ATTO DI OSSERVAZIONI

ID: 8610

Progetto di un impianto eolico denominato "Colle Marco", costituito da n° 6 aerogeneratori per una potenza massima complessiva di 39,60 MW, da realizzarsi nei comuni di Morcone (BN) e Pontelandolfo (BN).

Sovrapposizione dell'impianto della FRI-EL s.p.a. e dell'impianto non autorizzato alla COGEIN s.r.l.

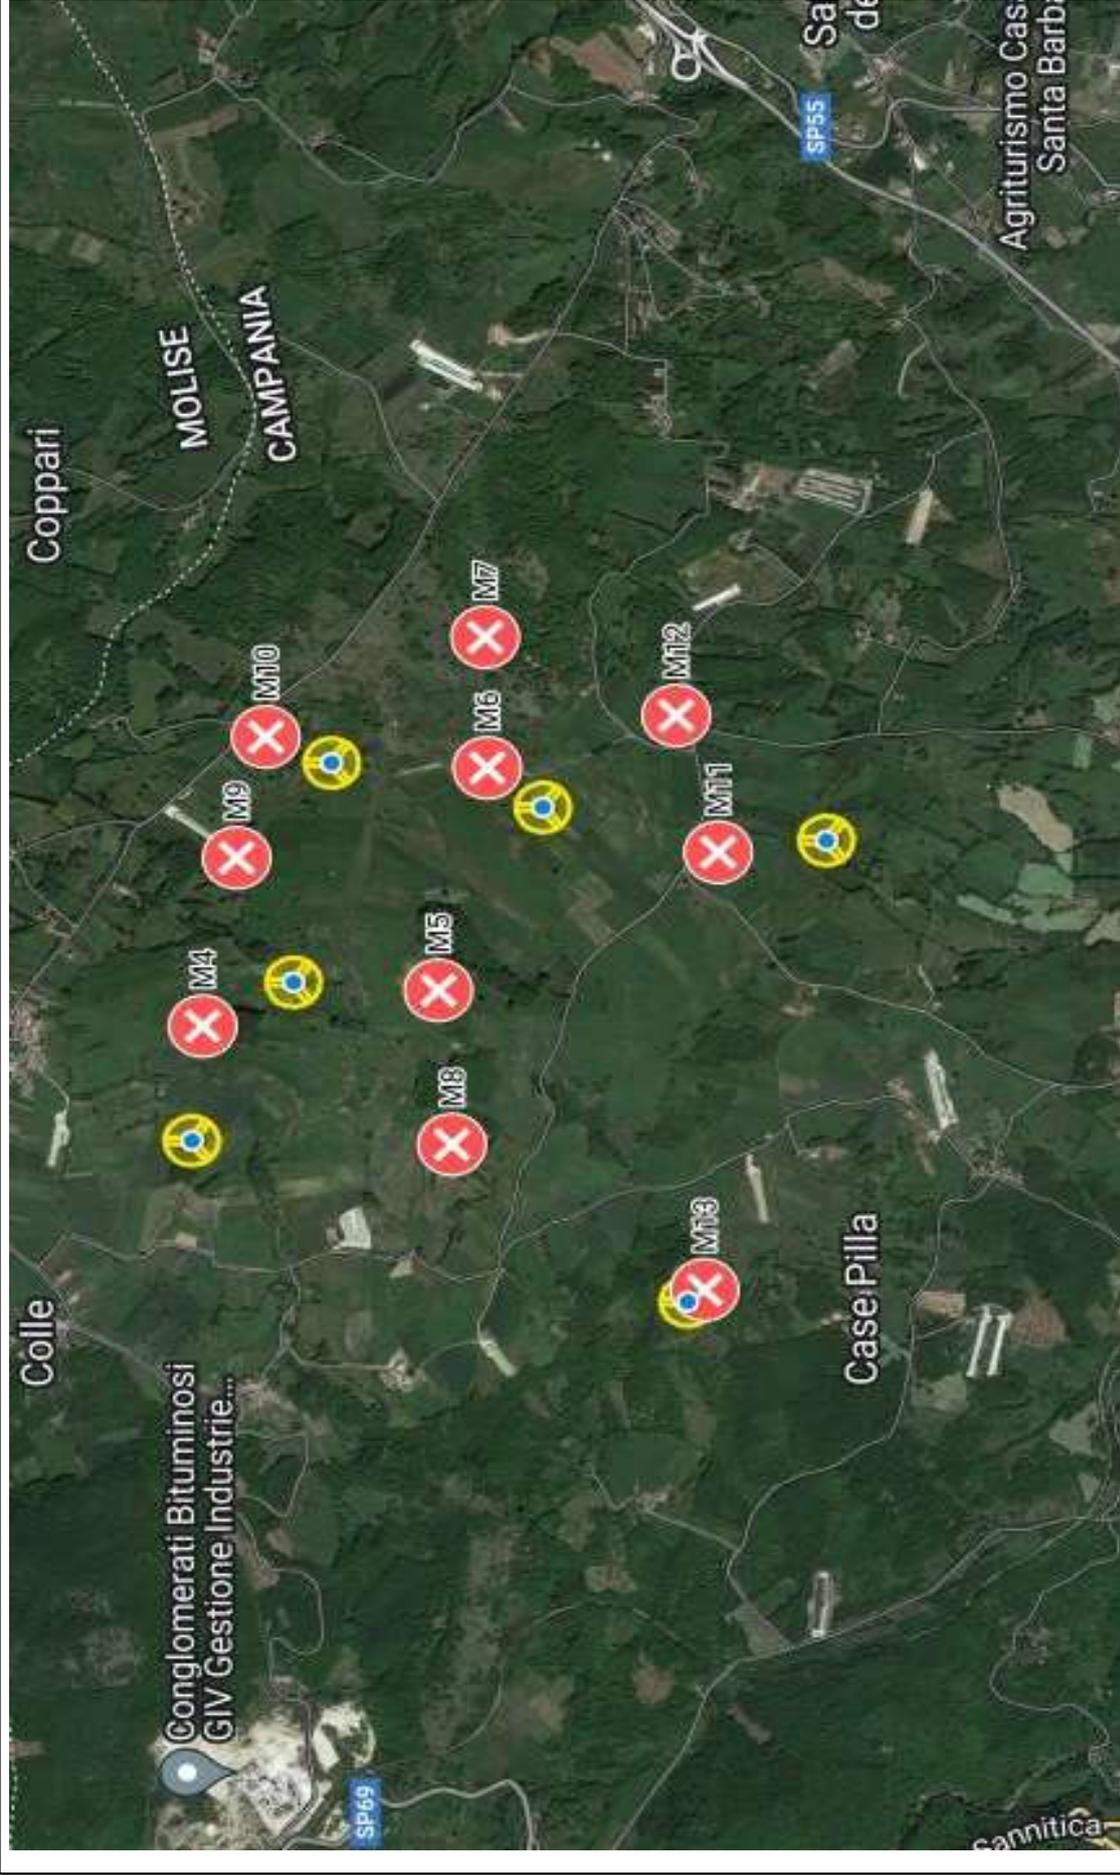
L'area indicata dalla proponente FRI-EL s.p.a. per localizzare l'impianto eolico è stato in passato già oggetto di mancata autorizzazione alla COGEIN s.r.l. per un impianto eolico della potenza complessiva di 39 Mw composto da n° 10 macchine eoliche dell'altezza di m. 150.

Successivamente il Ministero per i Beni e le Attività Culturali e per il Turismo del Molise espresse parere per l'impatto negativo provocato dall'impianto sui siti archeologici del Molise e la COGEIN s.r.l. decise di abbandonare il progetto.

La società FRI-EL s.p.a. ha inteso richiedere l'autorizzazione di un impianto eolico con torri alte 200 metri **localizzando l'impianto nella stessa identica area dove nel 2013 la società COGEIN s.r.l. aveva deciso di rinunciare per gli enormi ed insormontabili impatti che l'impianto avrebbe provocato ai beni archeologici e culturali.**

Per opportuna verifica si allega la Tavola I con la geolocalizzazione dell'impianto della proponente FRI-EL s.p.a. con al sovrapposizione dell'impianto eolico della COGEIN s.r.l. rinunciataria.

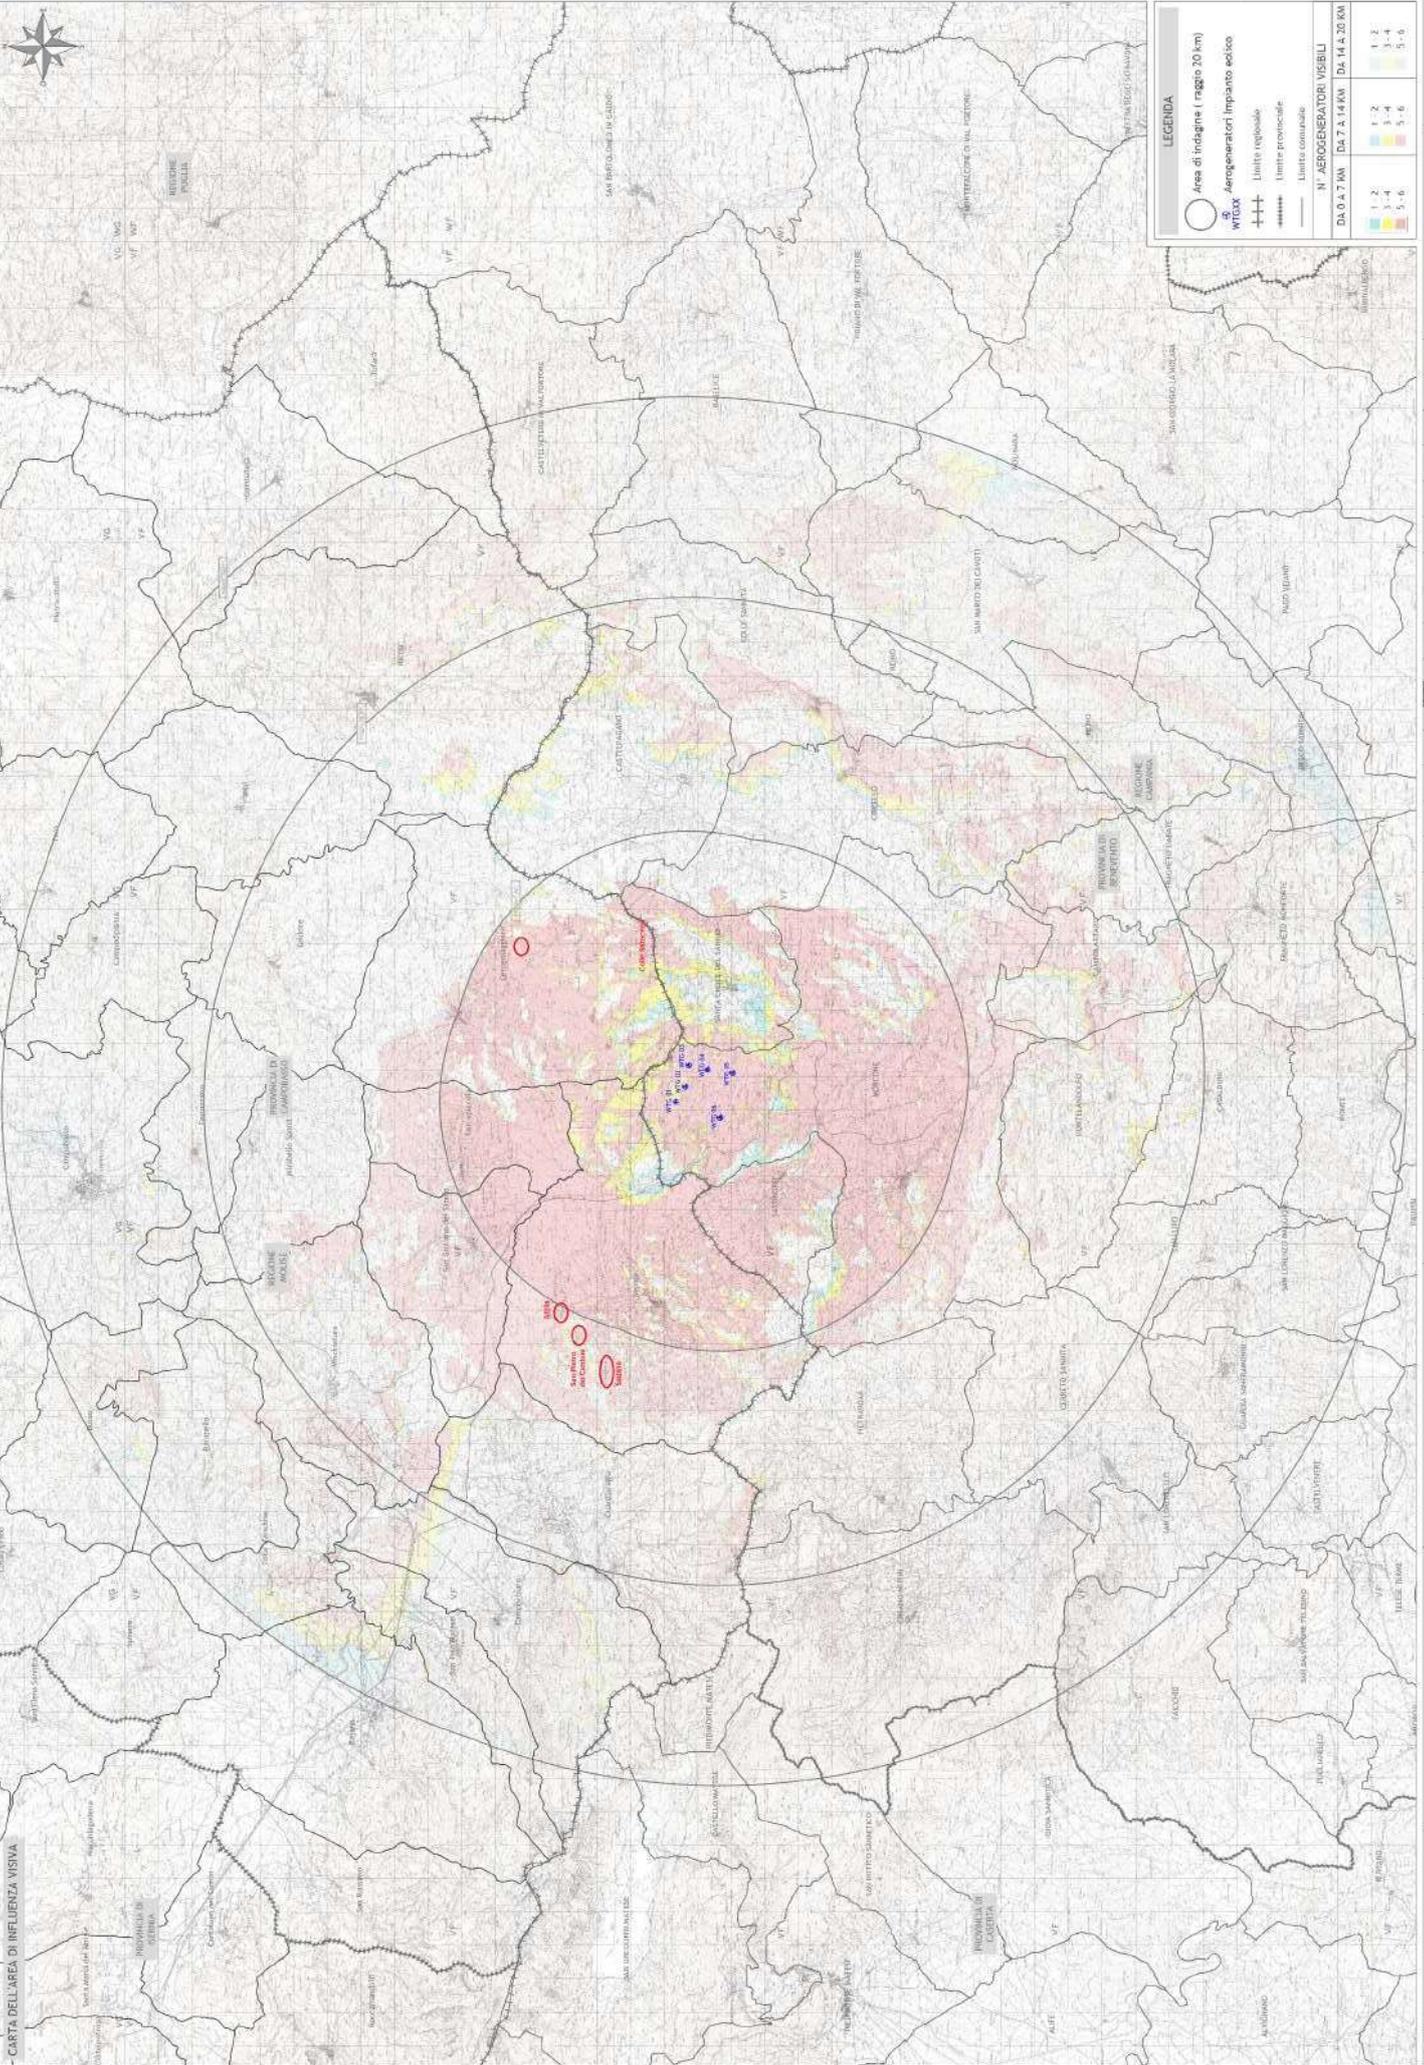
L'impatto visivo è evidenziato dalla stessa proponente attraverso la “**Cartina dell'area di influenza visiva**” (224307_D_D_0263_00.pdf) attraverso la quale è possibile visualizzare quante macchine eoliche dell'impianto sono visibili.

La zonizzazione prodotta (che elaborata opportunamente si allega Tavola III), nell'area da 0 a 7 km e colorata di colore rosa si accerta che l'impianto eolico proposto è interamente visibile da ogni sito archeologico tutelato costituendo, nel caso fosse autorizzato e costruito, un gravissimo danno al patrimonio culturale e d archeologico della Regione Molise.

Analisi dell'impianto incidente sul Regio Tratturo.

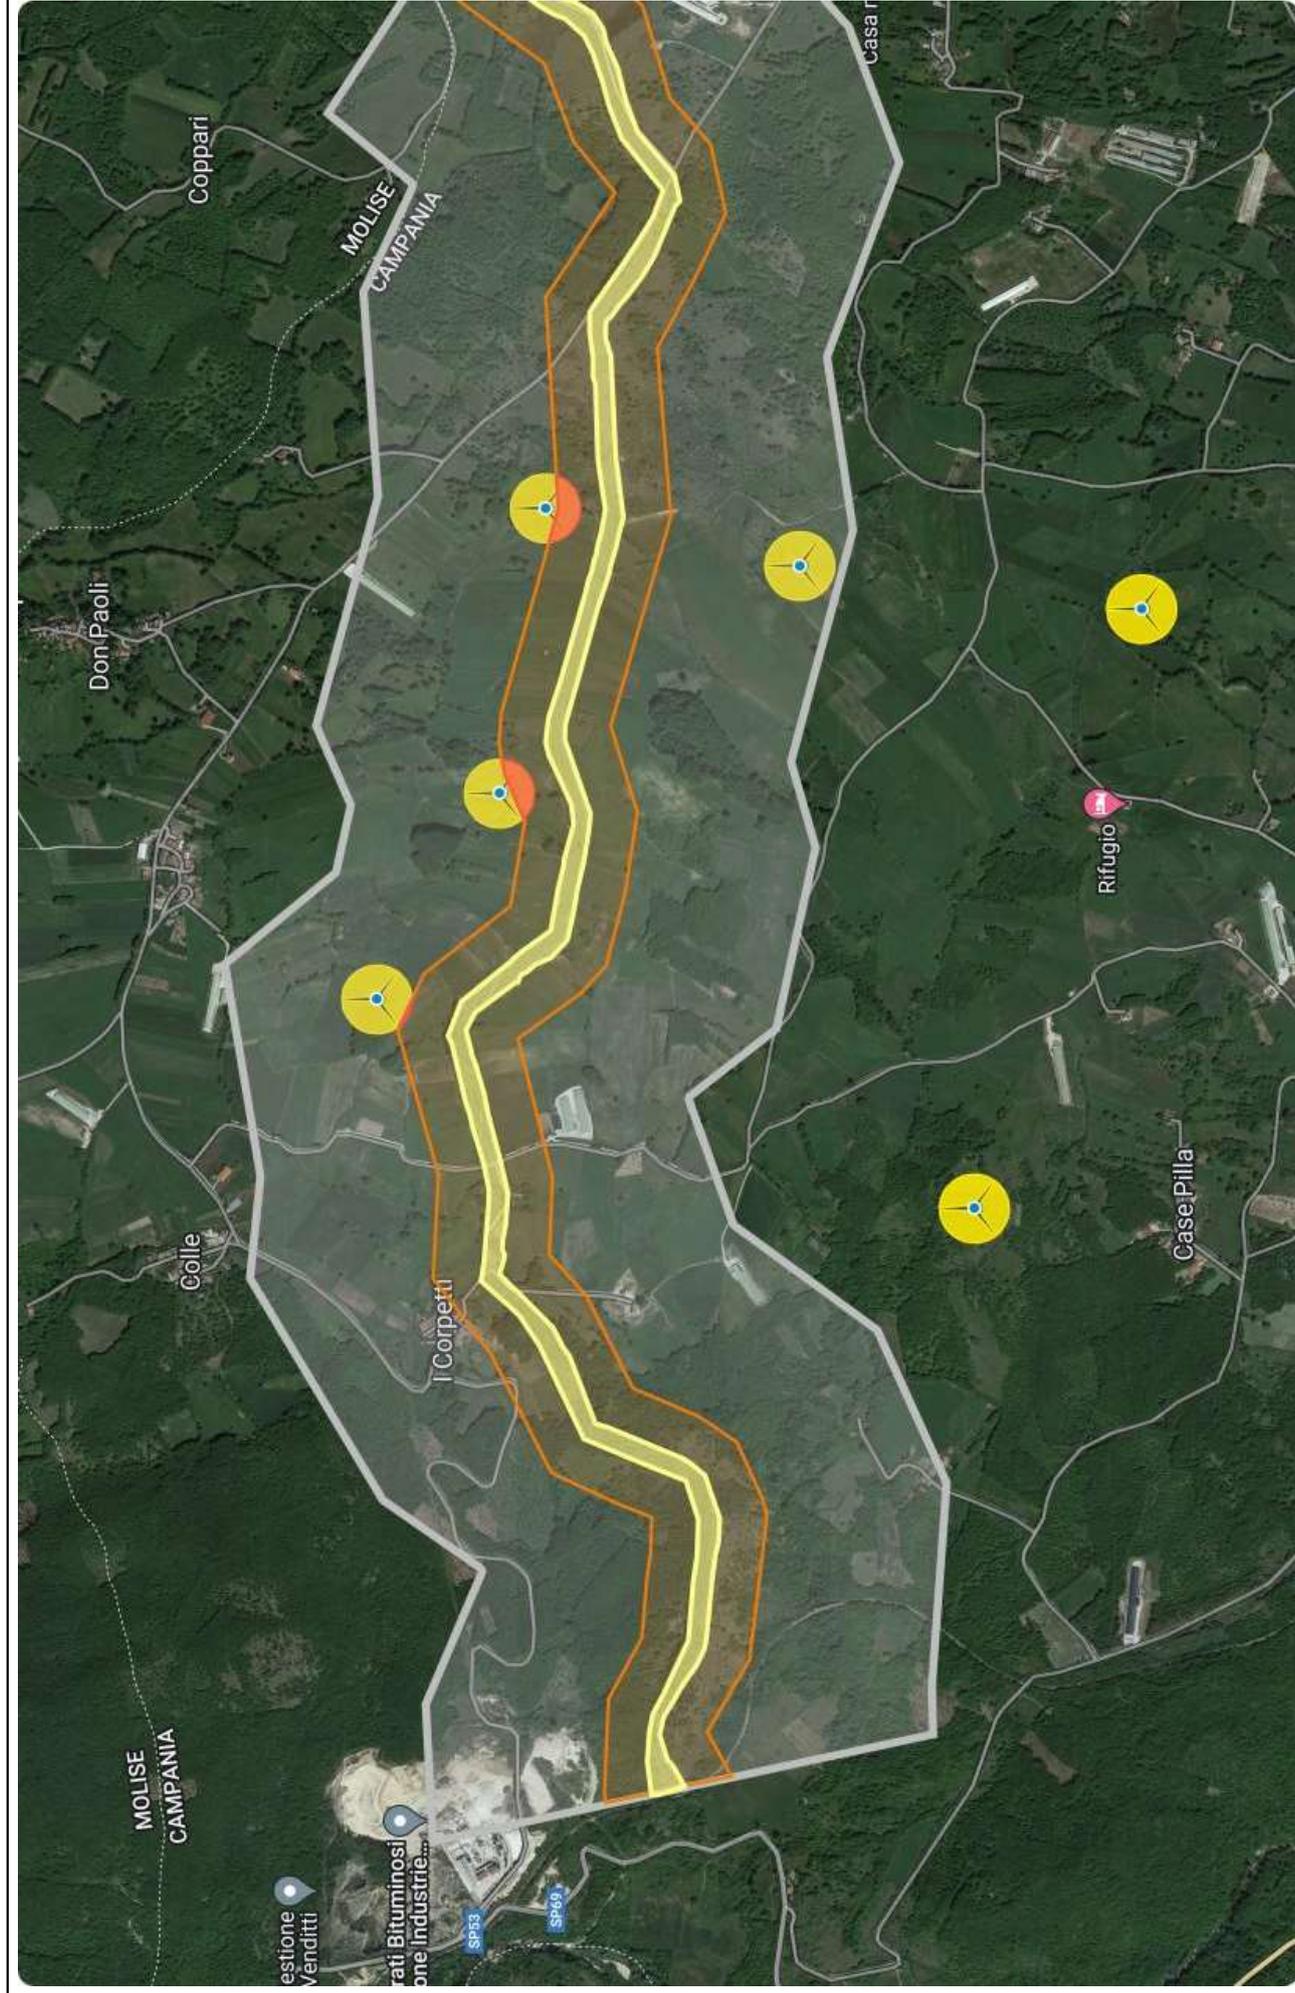
Come si può ben osservare sulla ricostruzione dell'impianto eolico della proponente FRI_EL s.p.a. , l'impianto incide pesantemente sul regio tratturo violando tutte le norme di

1) Le macchine eoliche denominate WTG01-WTG02-WTG03 e WTG04 invadono la "**Zona di pertinenza**" individuato nel Piano Territoriale di Coordinamento della Provincia di Benevento – **nella mappa fascia di colore grigio**

2) Le macchine eoliche WTG01- WTG02 e WTG03 sono in violazione in quanto con il loro rotore invadono la fascia di rispetto imposto dal **Comune di Morcone** nella fascia (**di colore arancione**) pari a 100 metri per lato. E nello specifico **sezione dei rotori colorati di rosso:**

- WTG01 – Sorvolo dell'area di rispetto per mq. 770
- WTG02 – sorvolo dell'area di rispetto per mq. 6.020
- WTG03 – sorvolo dell'area di rispetto per mq. 6.980

Si allega, la Tavola III per l'esposizione grafica di quanto denunciato

Esposizione grafica per la corretta determinazione delle distanze tra macchine eoliche secondo dispostodal Decreto Ministeriale 10/02/2010 - Linee guida per l'autorizzazione degli impianti alimentati da fonti rinnovabili

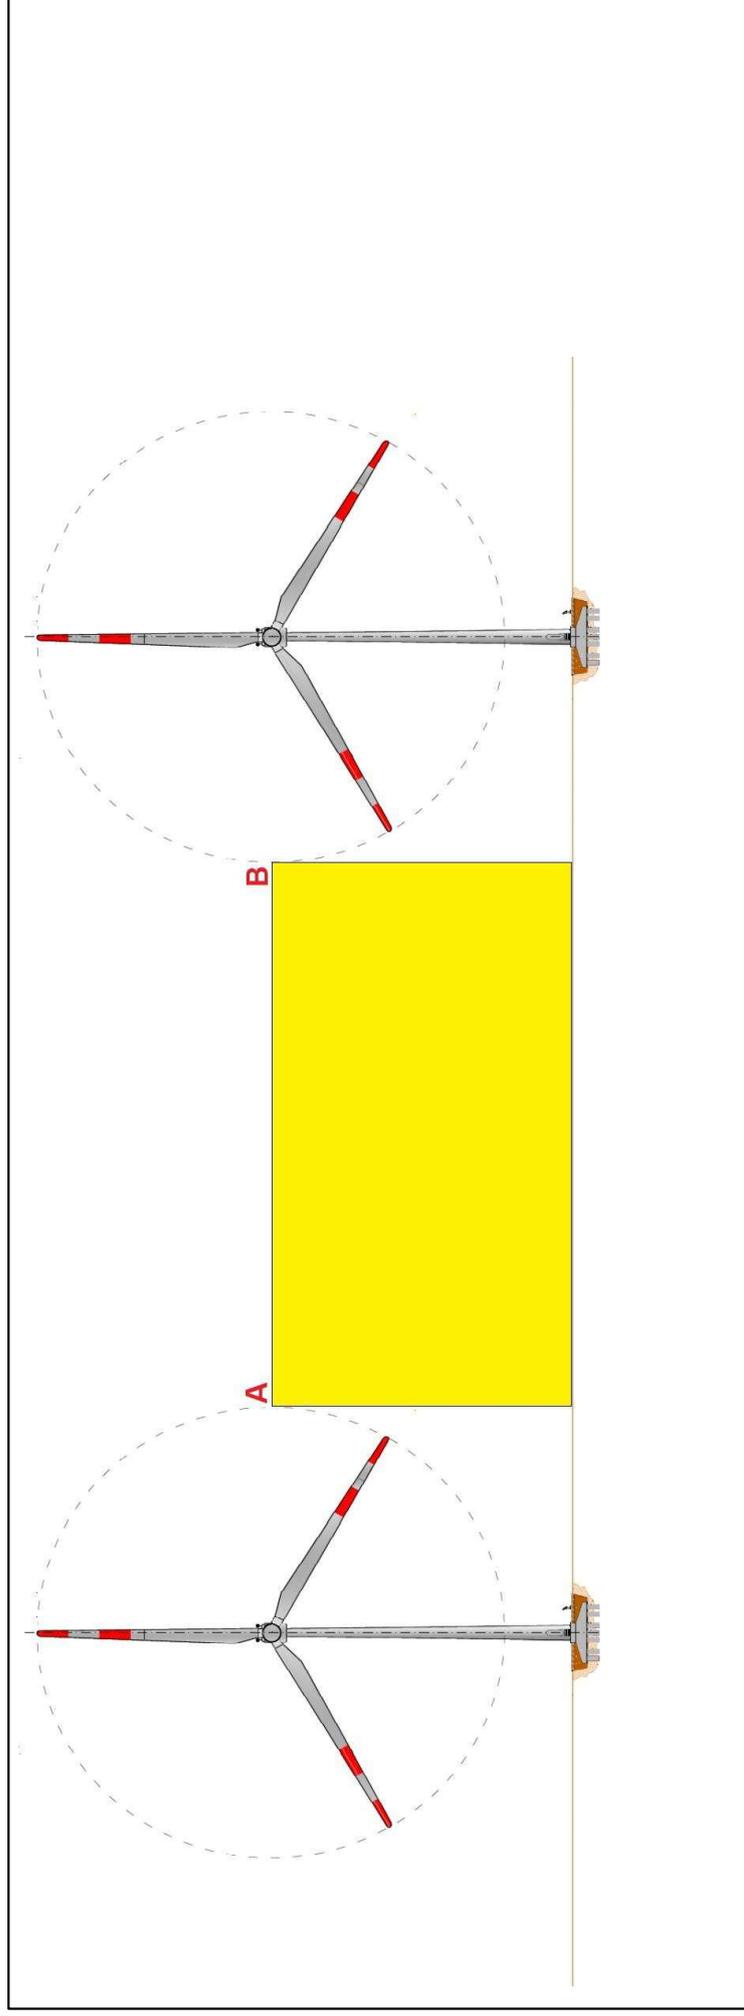
Il D. M 10/09/2010 è molto chiaro nell'esposizione dei termini. Infatti fa la differenza, che è sostanziale, quando parla di “distanza tra le macchine” e “distanza dalla base del sostegno”. Quindi quando il legislatore ha inteso scrivere “distanza trale macchine” si riferisce inconfutabilmente alla struttura formata dal sostegno, dalla navicella e dal rotore.

Pertanto, nella determinazione della distanza tra le macchine, i punti da prendere in considerazione al fine di un corretto calcolo sono i punti A e B che è quella risultante dalla proiezione a terra del punto più lontano della circonferenza descritta dal rotore.

E' errata, quindi, la misurazione delle distanze esposte sulle relazioni tecniche presentate dalla FRI-EL s.p.a in quanto la misurazione è stata effettuata dalla base dei sostegni e non dalla proiezione a terra del rotore.
